改善箇所説明図

コントロールユニット (CUV3)

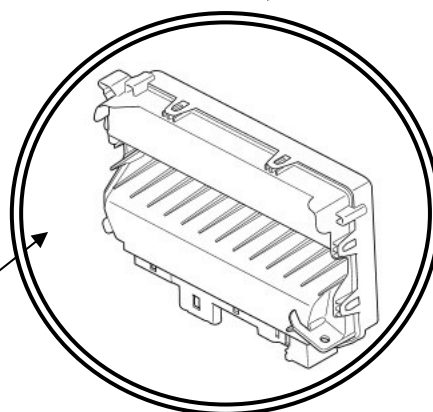
基準不適合発生箇所

灯火類を制御するコントロールユニットのプログラムが不適切なため、リモコンキーにある灯火チェック機能ボタンを操作すると制動灯・後退灯等の全ての灯火が順次、自動的に点灯と消灯を繰り返す。また、アプローチライト機能ボタンを操作すると方向指示器が点灯したままとなり保安基準に抵触する。

全車両、ソフトウェアを更新版にアップデートし、当該機能を無効化する。

注 は、ソフトウェアをアップデートする部品を示す。

識別：助手席運転席ドアヒンジに黄色ペイントを塗布する。
